Mission régionale d'autorité environnementale
ÎLE-DE-FRANCE

**Avis délégué
sur le projet de déviation de la RD 14 et sur le plan
local d'urbanisme (PLU) de La Chapelle-en-Vexin
(95) à l'occasion de sa mise en compatibilité par
déclaration d'utilité publique**

**N° ACIF-2025-002
du 30/04/2025**

Illustration 3 : Plan de zonage après projet (vol. 3 - pièce 1 - MECDU, p. 20)

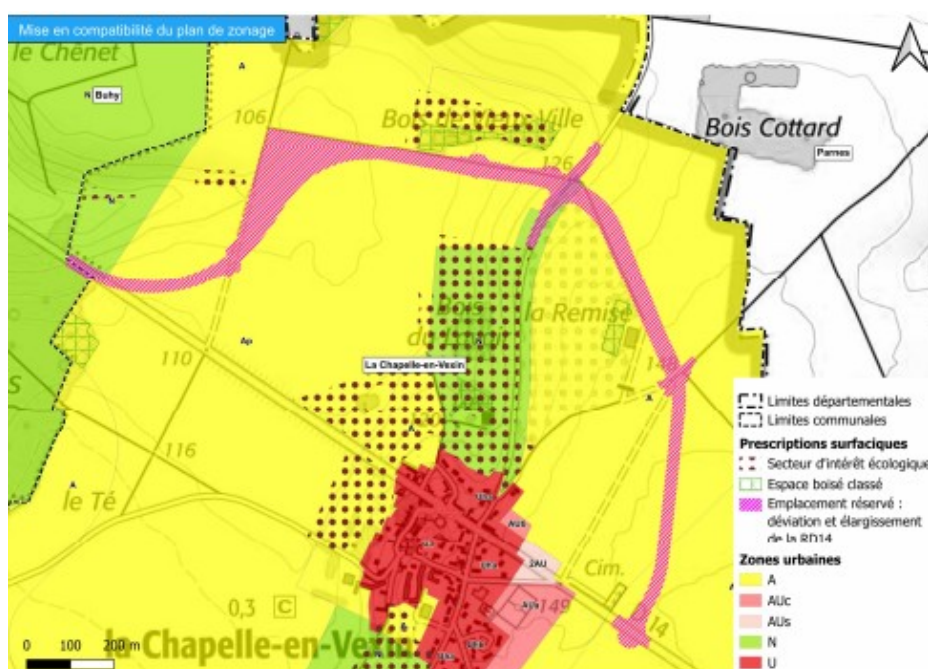
Le plan de zonage après mise en compatibilité est représenté sur l'illustration 3 ci-dessous. Le plan n'inclut pas certains éléments importants repérés au titre de l'article L. 123, 1-5-7° du code de l'urbanisme dont les « vues à préserver ». On en compte pourtant neuf sur le plan de zonage actuel. L'article A 2 du règlement écrit précité indique que « dans les secteurs de point de vue reportés aux documents graphiques [...] les constructions et installations doivent prendre en compte la qualité paysagère de ce secteur et ne pas porter atteinte à la qualité des perspectives ».¹⁵

Au moins deux de ces vues sont susceptibles d'être affectées par le projet : à l'entrée est du bourg et sur la route de Parnes. Cependant, le dossier n'explique pas les effets du projet sur ces vues (par exemple, à l'aide de croquis montrant le nouveau paysage avec la déviation) et affirme même sans le démontrer que les vues à préserver « ne seront pas impactées par le projet » (*Ibid.*, p. 15).

- (au maître d'ouvrage) d'élaborer des croquis des vues modifiées par le projet permettant de comprendre la situation avant et après projet et une série d'axonométries ou de coupes perspectives permettant de montrer la manière dont la nouvelle route s'insère dans le paysage et le transforme ;
- (à la commune) d'amender les « vues à préserver » sur le plan de zonage afin de prendre en compte l'impact de la déviation.

Illustration 6 : Zones bleues : habitats « pro parte » où le diagnostic zone humide est incomplet à ce stade (EI, p. 141 ; annotation MRAe)

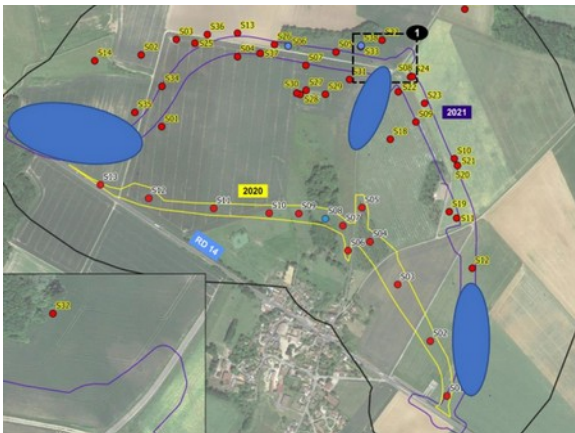
En deuxième lieu, l'étude d'impact n'analyse pas l'effet de la modification des écoulements des eaux pluviales du fait du projet sur l'alimentation en eau des différentes zones humides situées dans l'aire d'étude (il n'apparaît pas, par exemple, dans le dossier une comparaison de ces écoulements avant/après aménagement).

- compléter le diagnostic des zones humides en incluant les habitats qui sont pour partie des zones humides situés sur le tracé de la déviation avec la réalisation d'investigations à ces endroits suivant les protocoles floristique et pédologiques ;
- analyser et cartographier l'effet de la modification des écoulements des eaux pluviales sur l'alimentation en eau des différentes zones humides dans l'aire d'étude (comparaison des écoulements avant/après aménagement).
